Procedimento di Verifica di Assoggettabilità a VIA ai sensi dell'art.19 del D.Lgs.152/2006 e ss.mm.ii,

IMPIANTO DI DIGESTIONE ANAEROBICA PER IL TRATTAMENTO DELLA FRAZIONE ORGANICA DEI RIFIUTI URBANI NEL COMUNE DI TERAMO

GIUDIZIO DI RINVIO CON INTEGRAZIONI - RISCONTRO

Figura 1: stralcio SIT

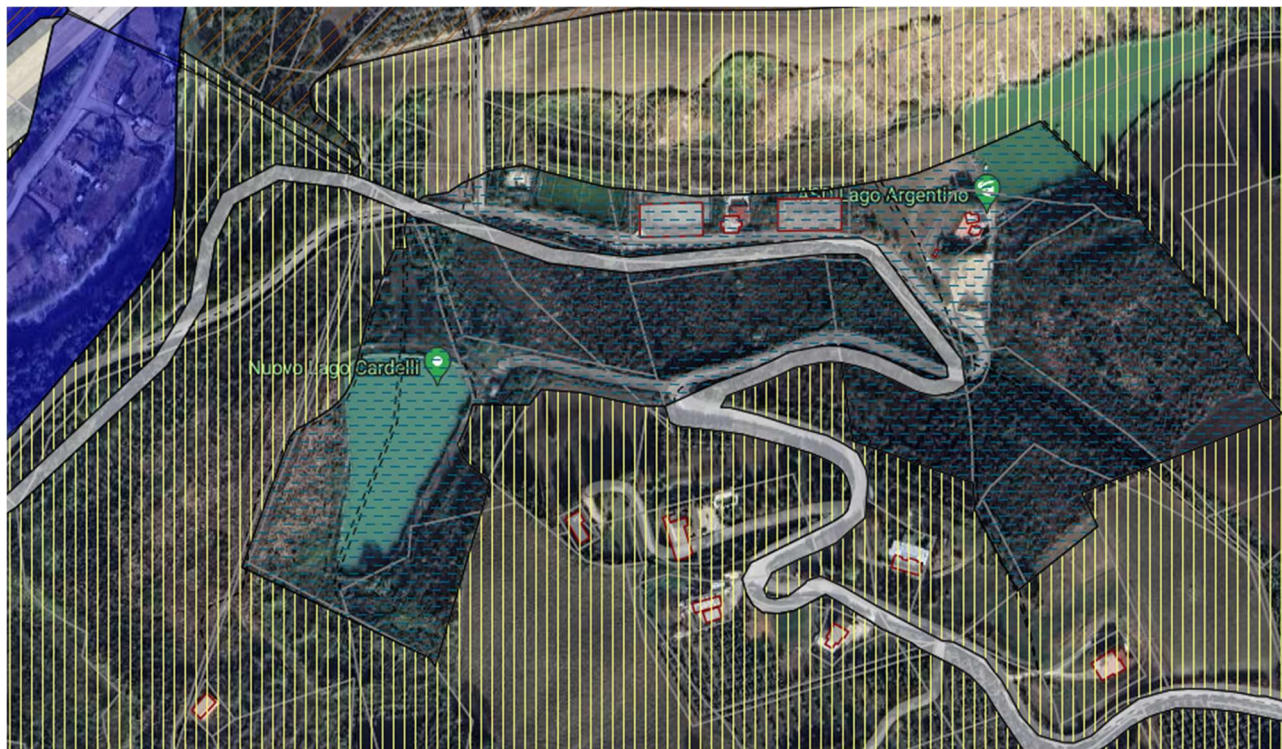
2. al fine di consentire la verifica del rispetto del criterio localizzativo “distanza dai laghi”, rappresentare puntualmente - mediante un elaborato cartografico in scala adeguata - la distanza minima che intercorre tra il perimetro dell'impianto e il lago denominato “Lago Cardelli”;

La richiesta inerisce al cosiddetto “Lago di Cardelli”, anche detto “Nuovo Lago di Cardelli” e già “laghetto Cerulli”.

A tale invaso non è applicabile il criterio localizzativo “distanza dai laghi” in quanto, a dispetto della tradizione eponima, non si tratta effettivamente di un lago, come ampiamente argomentato nel seguito.
